ZMĚNOVÝ LIST

Změna provedení stoky J6

064

Stavba:	Oblastní nemocnice Náchod - I. etapa modernizace a dostavby		
Objekt:	NA10.3 - Vodní hospodářství-kanalizace, 403.13 - Stoka J6		
Předkládá:	Společnost GEOSAN - BAK - NEMOCNICE NÁCHOD	Datum:	03.04.2020

Výměna potrubí v kanále pro E z DN 80 na DN 100

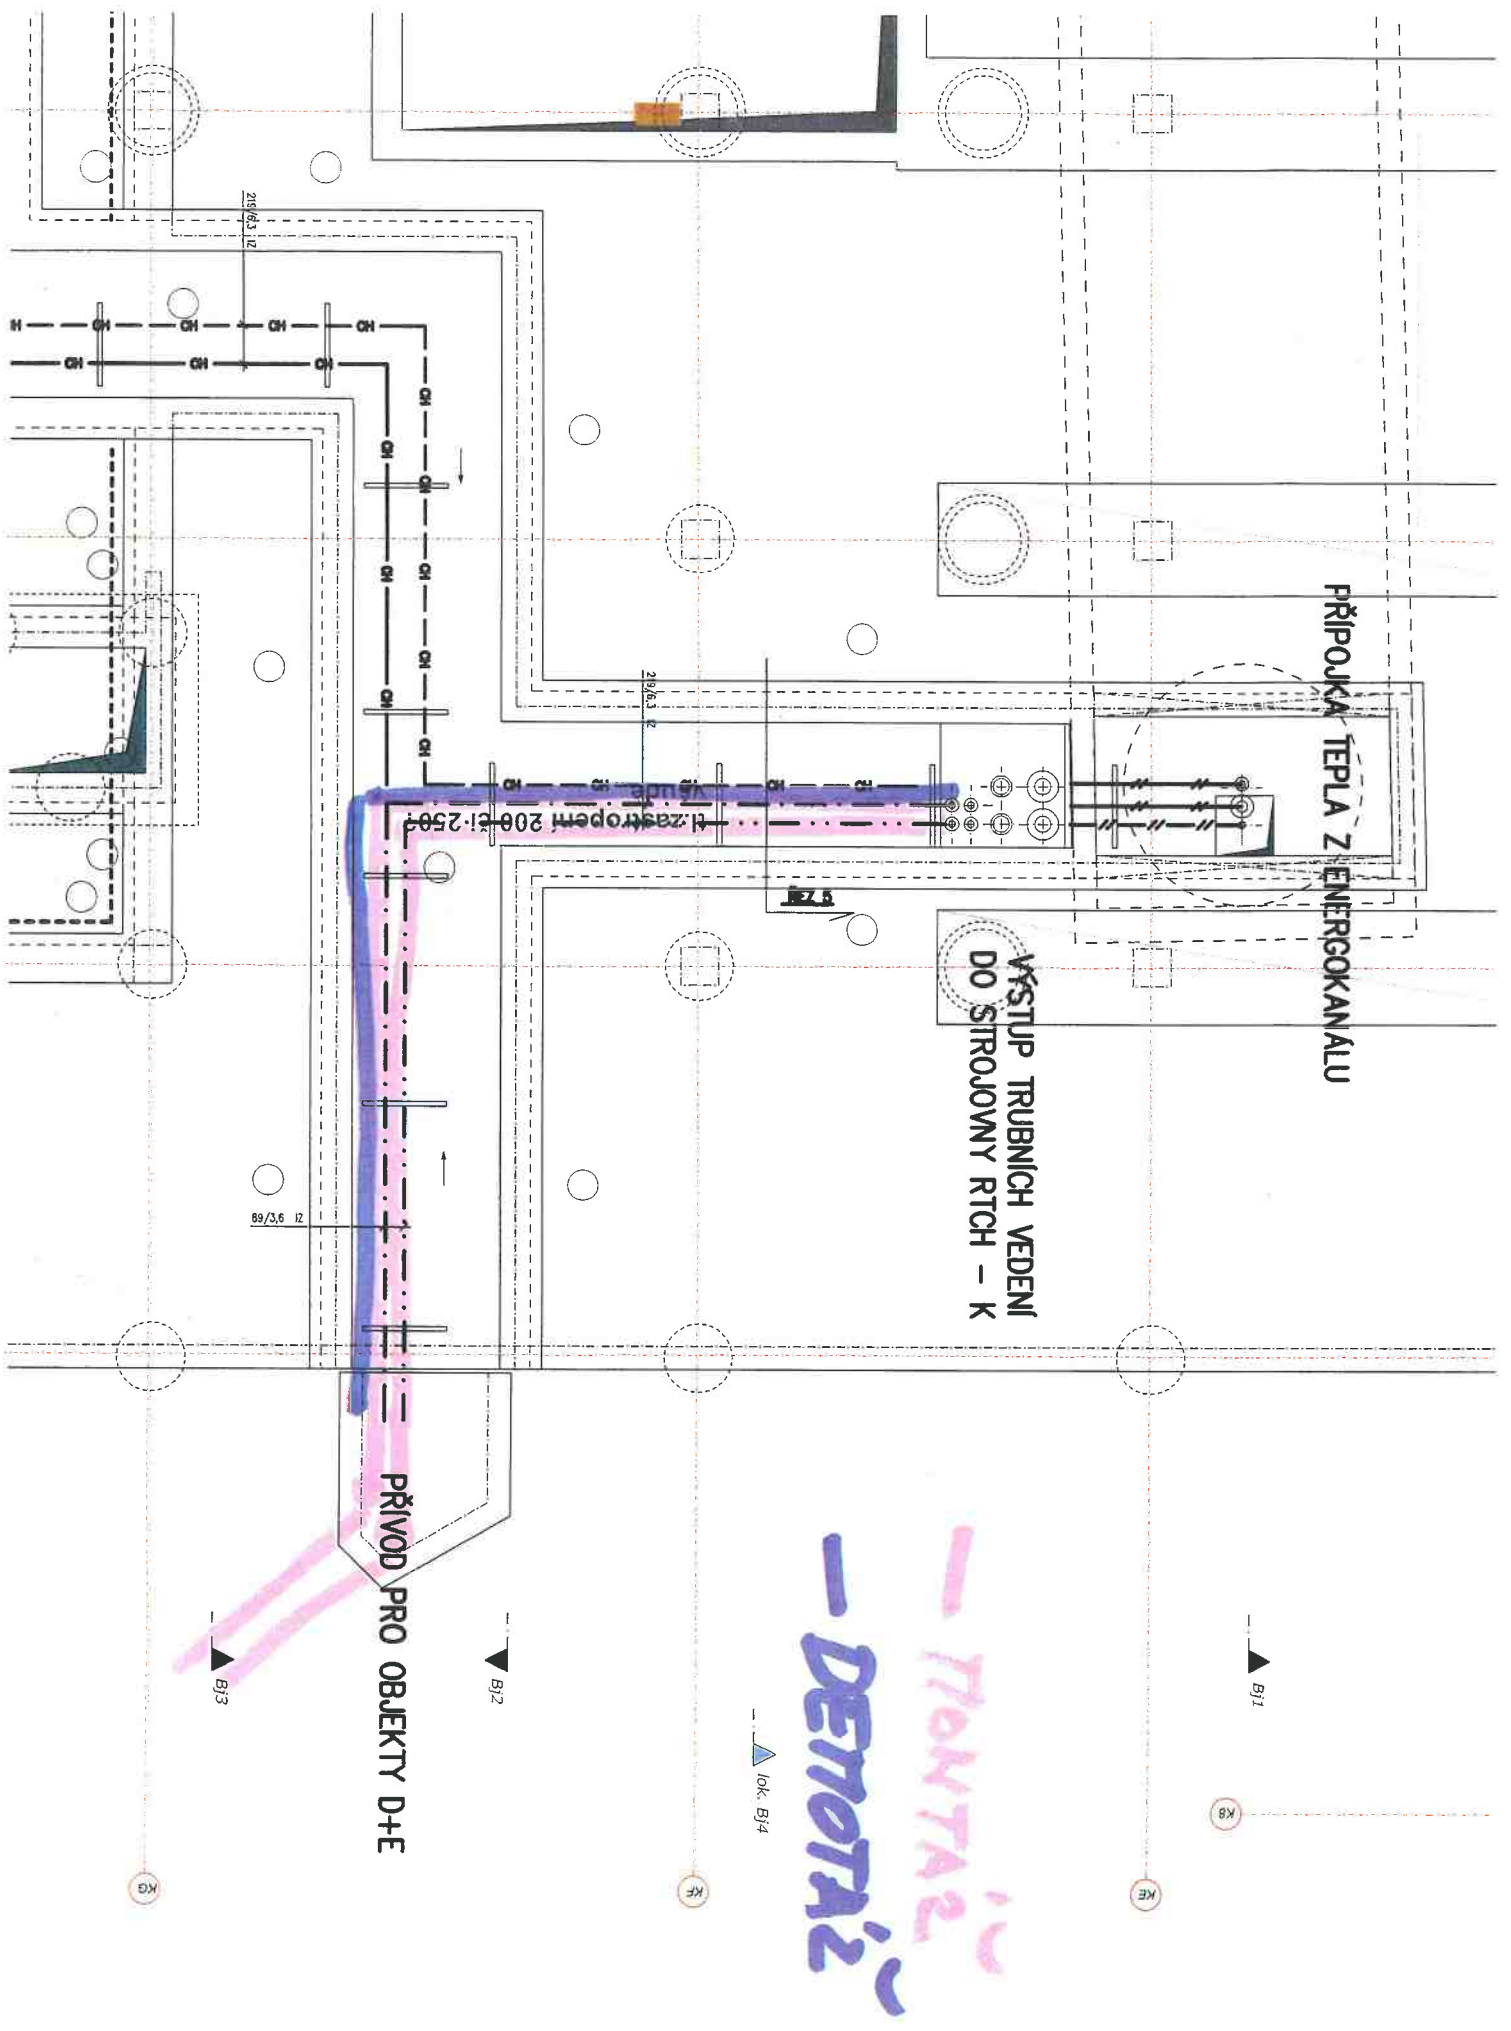
1.1 Popis původního řešení:
Původní rozvody DN 80.

1.2 Popis nového řešení:
Nové rozvody DN 100.

Na základě nové informace v průběhu provádění díla ohledně možnosti výstavby nového objektu E je pro tuto stavbu navrženo provedení posílení topného potrubí pro zajištění dostatečné kapacity média pro tento objekt. Toto posílení eliminuje komplikace a případné montáže v kanálu při provádění nového objektu E v budoucnu.

Pódorys
1:50

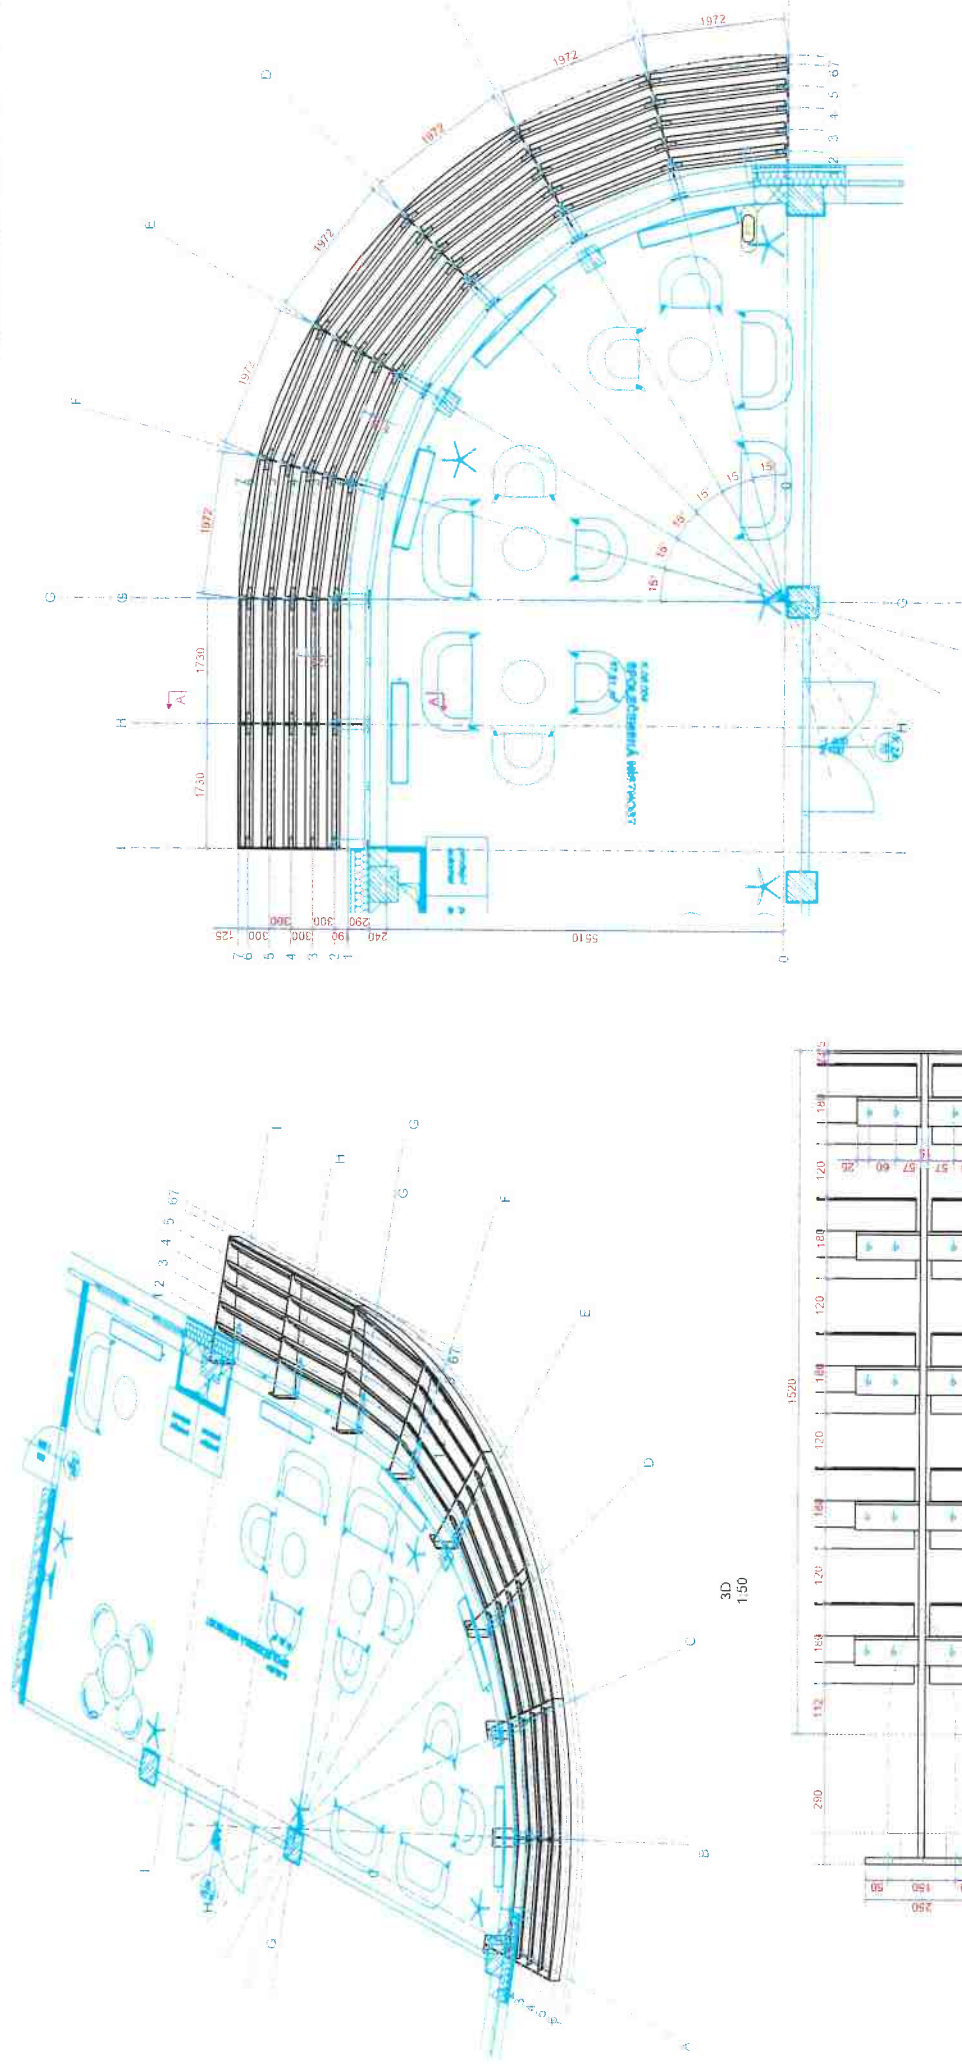
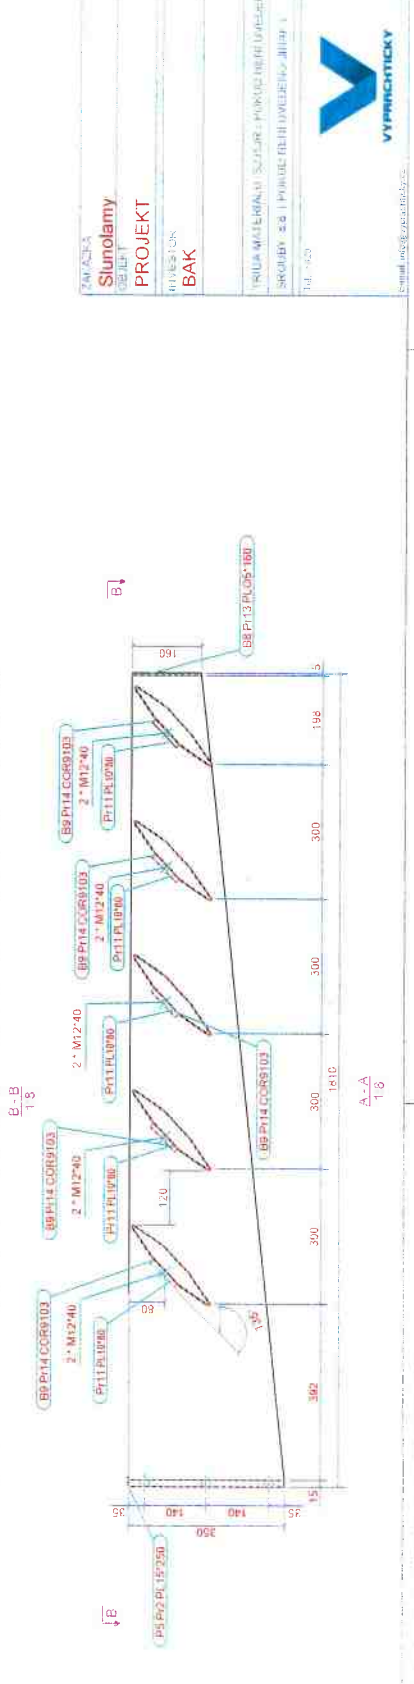
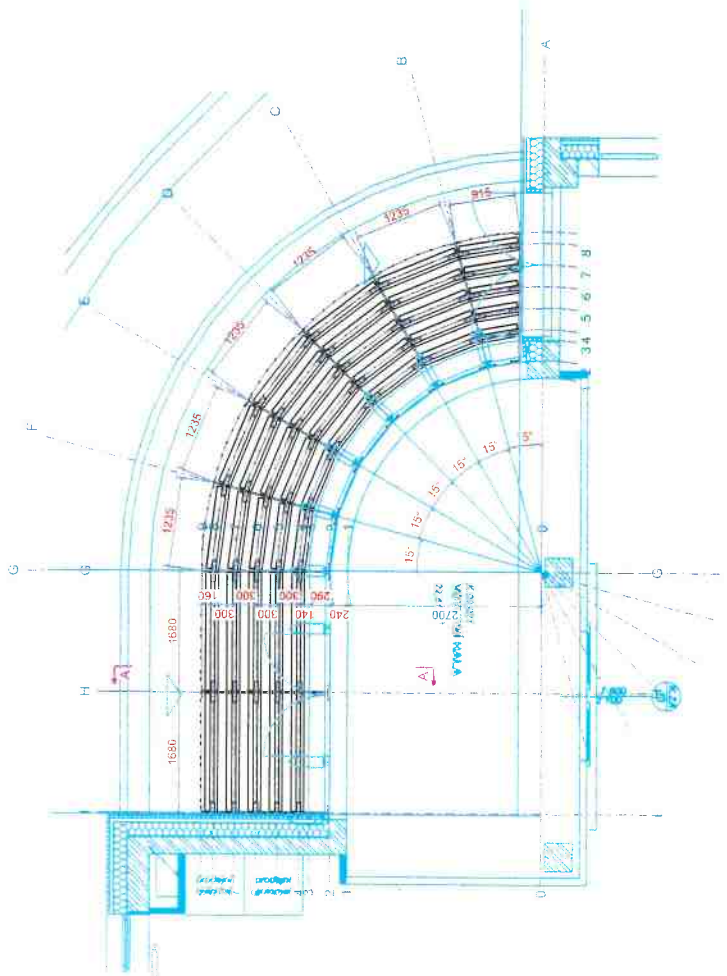
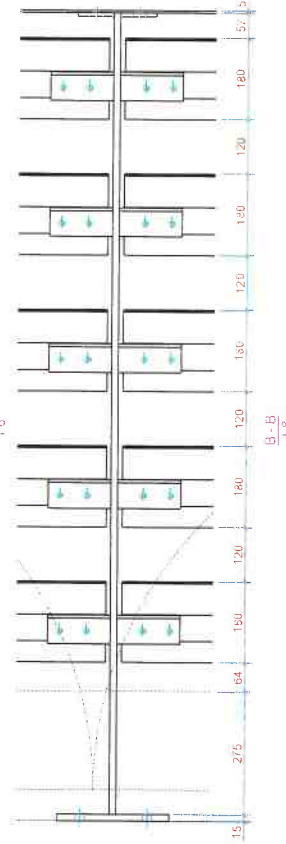
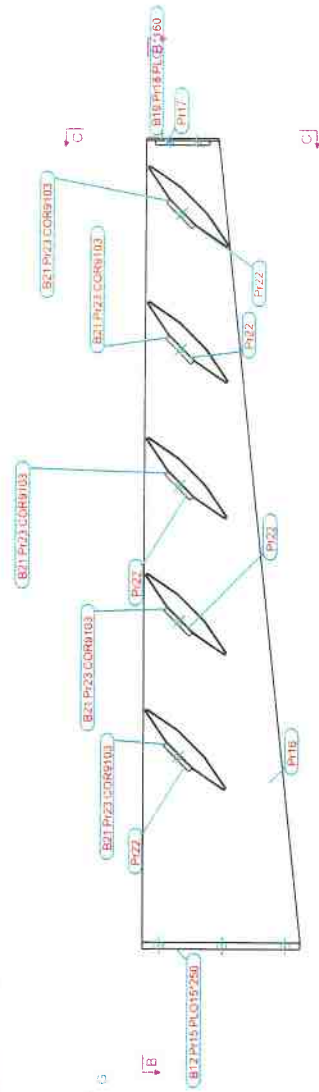
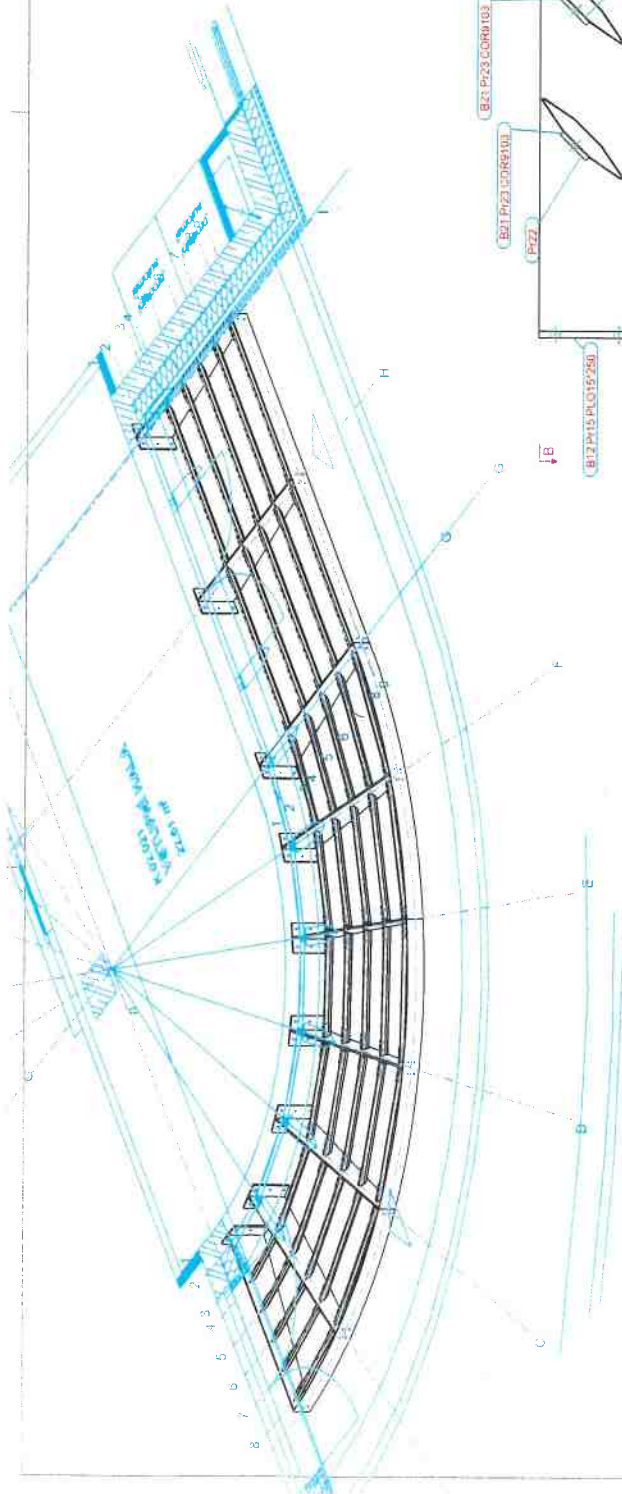
Horizontální slunolamy na SO 11 bez bližší výkresové a soupisové specifikace.

Předmětem změnového listu je dodávka a montáž horizontálních slunolamů na SO 11 (objekt K), které nebyly blíže specifikovány v DPS č. 1, a to zejména v soupise stavebních prací, ani v tabulce zámečnických konstrukcí. Tyto horizontální žaluzie jsou nedílnou součástí fasády objektu K, jak je patrné z pohledového výkresu objektu K povoleného stavebním úřadem.
